ABWÄGUNG

15. Änderung des Bebauungsplanes Nr. 041 "Umsiedlung Otzenrath/Spenrath" – Ressourcenschutzsiedlung Otzenrath - Süd - im Ortsteil Otzenrath

Verfahrensstand: Frühzeitige Beteiligung der Öffentlichkeit gemäß § 3 Abs. 1 BauGB

Stand: 03.11.2023

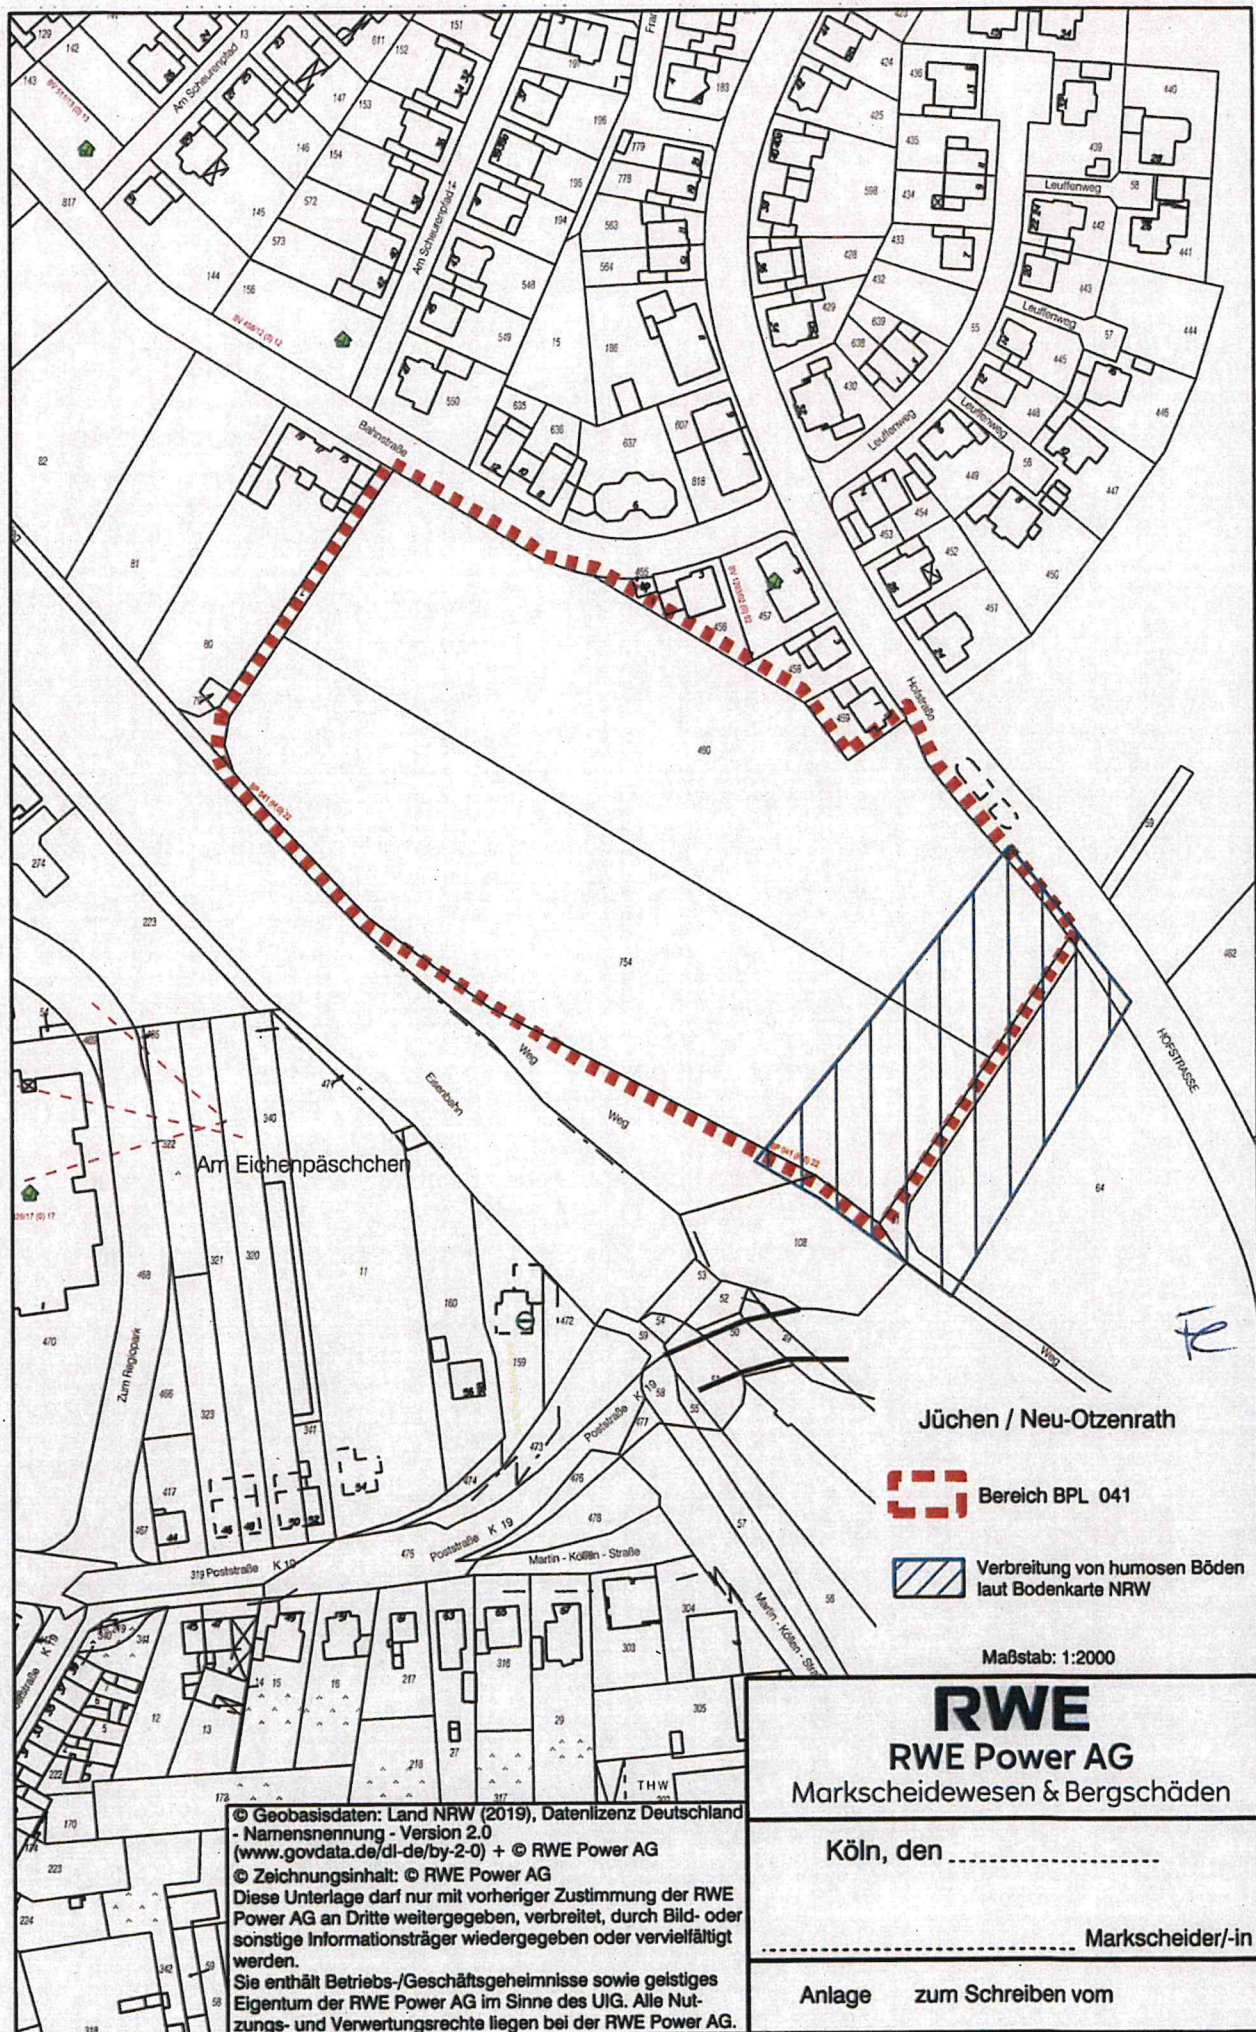
Wir weisen darauf hin, dass die Bodenkarte des Landes Nordrhein-Westfalen, Blatt L, in einem Teil des Plangebietes, wie in der Anlage „blau“ dargestellt, Böden ausweist, die humoses Bodenmaterial enthalten.

Dieser Teil des Plangebietes ist daher wegen der Baugrundverhältnisse gemäß §5 Abs. 3 Nr. 1 BauGB bzw. §9 Abs. 5 Nr. 1 BauGB durch eine Umgrenzung entsprechend der Nr. 15.11 der Anlage zur Planzeichenverordnung als Fläche zu kennzeichnen, bei deren Bebauung ggf. besondere bauliche Maßnahmen, insbesondere im Gründungsbereich, erforderlich sind.
